# ТЕЛЛУР ВЫСОКОЙ ЧИСТОТЫ

ГОСТ 19709.1-83, ГОСТ 19709.2-83

Изменение № 1 ГОСТ 19709.1—83 Теллур высокой чистоты. Метод определения серы

Утверждено и введено в действие Постановлением Государственного комитета СССР по стандартам от 20.02.89 № 269

Черт. 2

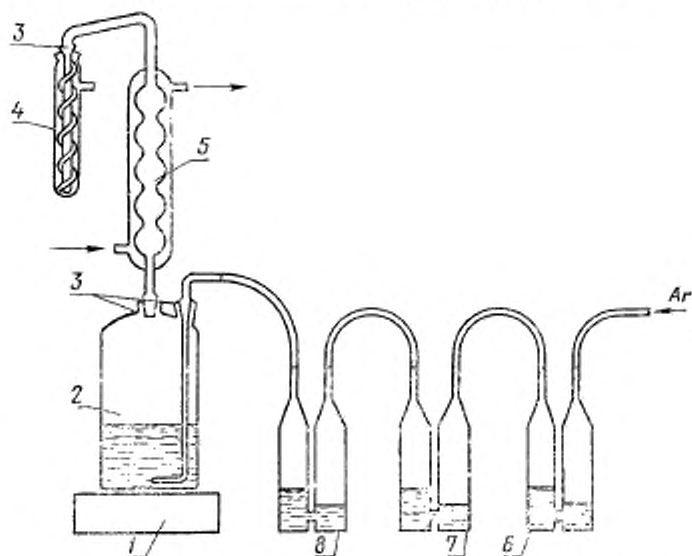
Чертеж 2. Подрисовочная подпись. Исключить значения: «25 %-ным» (2 раза).

Пункт 4.1 изложить в новой редакции: «4.1. В барботеры 6 и 7 (см. черт. 2) заливают раствор пирогаллола в едком кали. В барботер 8 заливают бидистиллированную или деионизированную воду. Барботер 8 соединяют с реакционным сосудом 2 (из кварца или стекла) с помощью хлорвиниловых шлангов. В сосуд 2 заливают один раз в смесь 150 см<sup>3</sup> предварительно очищенной восстановительной смеси А или Б, а в приемник 4—10 см<sup>3</sup> фонового электролита. Через холодильник 5 пропускают холодную воду. Шлиф холодильника и шлиф пробки 3 слегка смазывают фосфорной кислотой или спектрально чистым графитом. Через установку пропускают поток аргона со скоростью 2—3 пузырька в 1 с. Если скорости прохождения пузырьков аргона в барботере 6 и приемнике 4 совпадают, установка герметична.
